เรื่อง	แก้ไขปริมาณการใช้น้ำมันเครื่อง สำหรับเครื่องยนต์ รุ่น RZ4E-TC	ระบบ
รุ่นรถ	D-MAX Blue Power	เครื่องยนต์

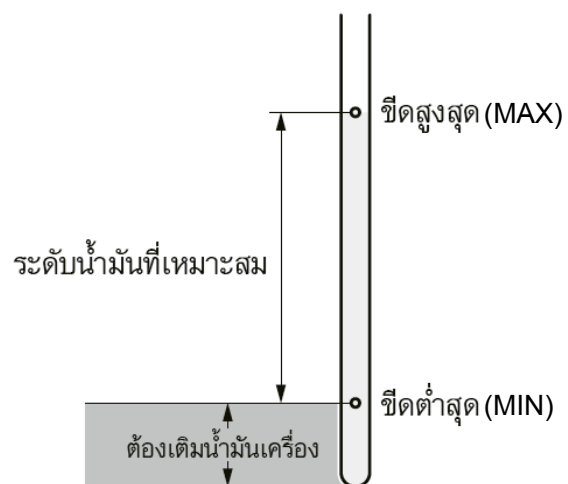
จอดรถบนพื้นผิวที่ราบเรียบและตรวจสอบระดับน้ำมันเครื่องก่อนสตาร์ทเครื่องยนต์ หรือหลังจากดับเครื่องยนต์แล้ว อย่างน้อย 30 นาที ระดับน้ำมันเครื่องควรอยู่ระหว่างเครื่องหมาย “ขีดสูงสุด (MAX)” และ “ขีดต่ำสุด (MIN)” แสดงว่าระดับน้ำมันเครื่องถูกต้อง ดังภาพตัวอย่าง
